Ministero dell' Ambiente e della Sicurezza Energetica

Parere n. 275 del 29/02/2024

Progetto	<p>Progetto di impianto fotovoltaico a terra della potenza di 16,99 MW e delle relative opere di connessione, ubicato nel Comune di Tursi (MT), in località Caprarico Vallo.</p> <p>ID_VIP: 7398</p>
Proponente	<p>Solar Project Farm S.r.l.</p>

Figura 13 - Impianti in procedura di VIA statale ricadenti all'interno del buffer di 5km condotto dall'area di impianto. Fonte: elaborazione della Commissione.

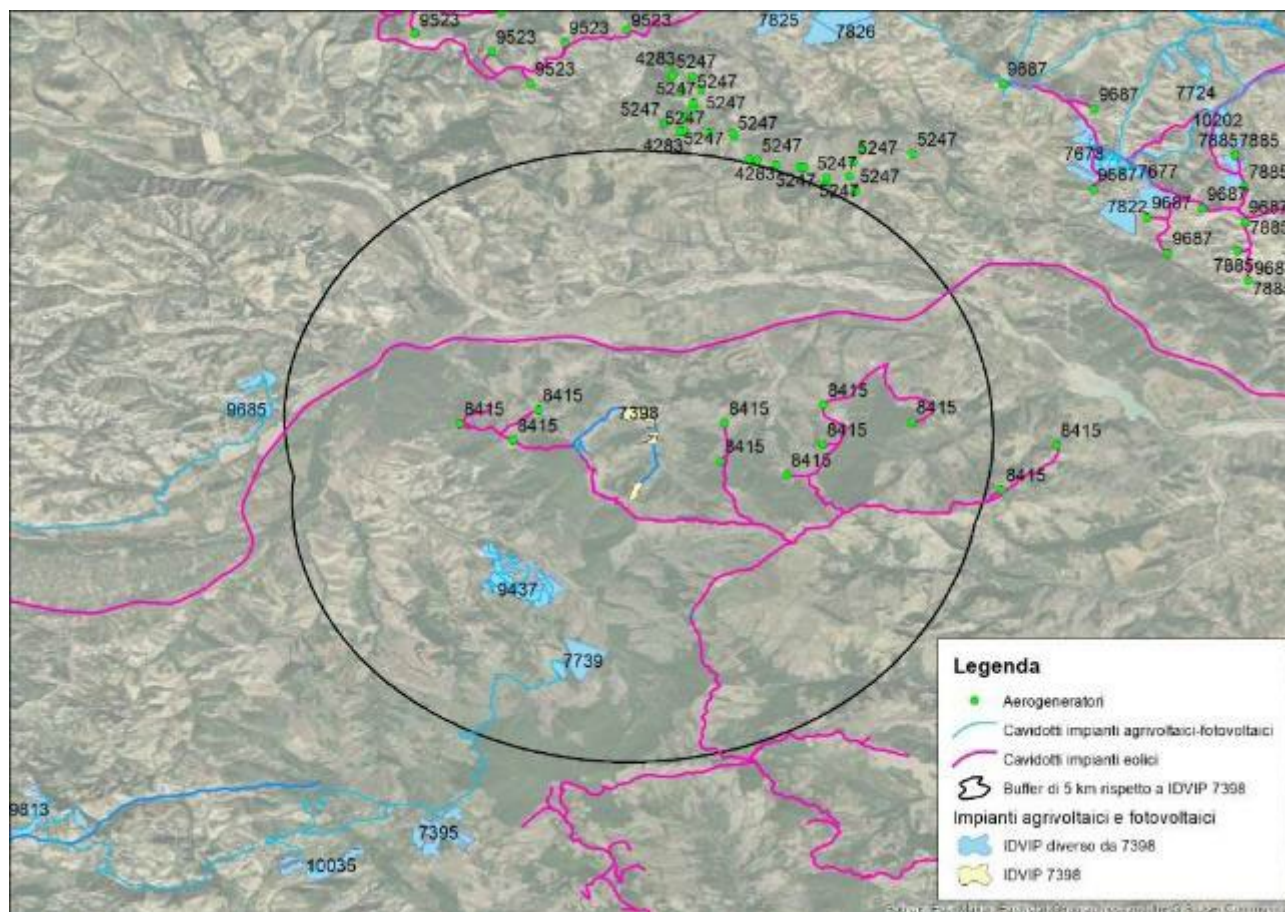
Da una verifica d'ufficio effettuata dalla Commissione in data 22.2.2024 è stato possibile verificare che:

- a circa 1 km dall'area in esame è in fase di istruttoria tecnica il progetto (ID 8415, Proponente ENERGY PRIME S.r.l.) di un impianto eolico denominato "TURSI SANT'ARCANGELO" costituito da 11 aerogeneratori della potenza nominale pari a 6 MW, per una potenza complessiva dell'impianto pari a 66 MW, integrato a un sistema di accumulo energia elettrica di potenza pari a 35 MW;

- a circa 2 km dall'area in esame è in fase di istruttoria tecnica il progetto (ID 9437, Proponente Compagnia del Sole Tre S.r.l.) per la realizzazione di un impianto agrivoltaico, denominato "SANT'ARC. 1", con potenza complessiva di 39,89 MW e delle relative opere ed infrastrutture connesse, da realizzarsi nel Comune di Sant'Arcangelo (PZ), in località "Monticelli".

- a circa 3 km dall'area in esame è in fase di istruttoria tecnica il progetto (ID 7739, Proponente Ambra Solare 38 S.r.l.) per il Progetto di un nuovo impianto agrovoltaico, denominato "Palermo", della potenza nominale pari a 19,89 MW, e relative opere di connessione alla rete, da realizzarsi nei Comuni di Sant'Arcangelo (PZ), Colobrarò (MT), Montemilone (PZ) e Venosa (PZ).

Figura 14 - Tratto comune di cavidotto condiviso con il progetto IDVIP 8415. Fonte: elaborazione della Commissione

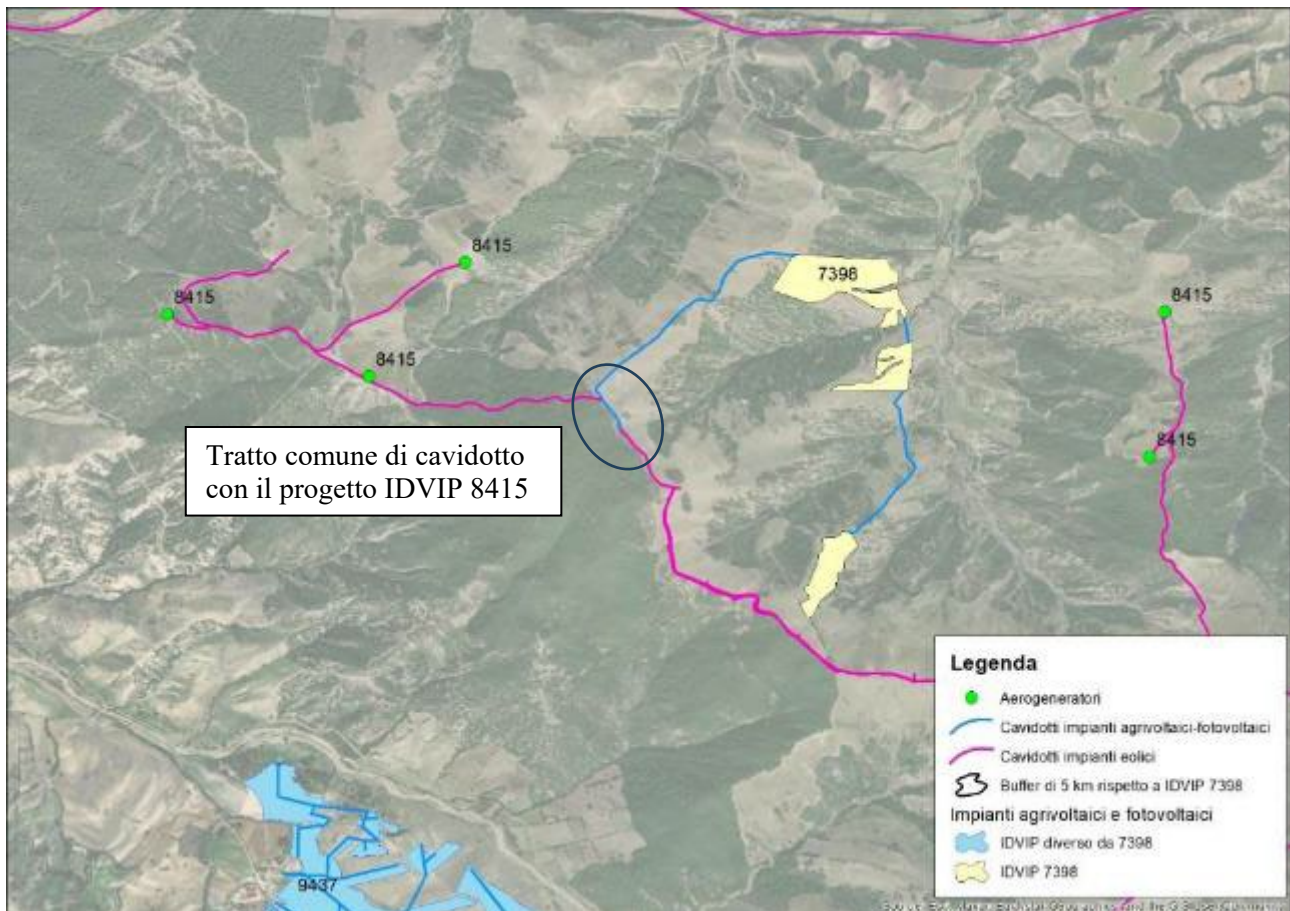
La Commissione evidenzia l'effetto cumulo dovuto alla sovrapposizione, per un tratto stimato di circa 300m, dei cavidotti dell'impianto eolico IDVIP 8415 a quelli già previsti dal Proponente, tenendo conto del fatto che anche l'impianto eolico si trova in fase di istruttoria VIA. Per ridurre il disturbo alla popolazione, determinato ad esempio dalle ripetute aperture-chiusure delle strade e con il fine di ottimizzare il posizionamento dei cavi e prevedere scavi congiunti, la Commissione ritiene che il Proponente nella fase della progettazione esecutiva debba individuare, insieme agli altri Proponenti interessati, i tratti comuni di tracciato dei cavidotti. Qualora le autorizzazioni di ciascun impianto non giungano in tempi utili per la posa congiunta dei cavi, il Proponente deve presentare un progetto per i tratti in comune che preveda gli spazi necessari per la messa in opera di tutti i cavidotti, con un unico scavo e definisca le soluzioni tecniche per l'inserimento successivo delle altre linee in cavo nonché per la futura manutenzione.
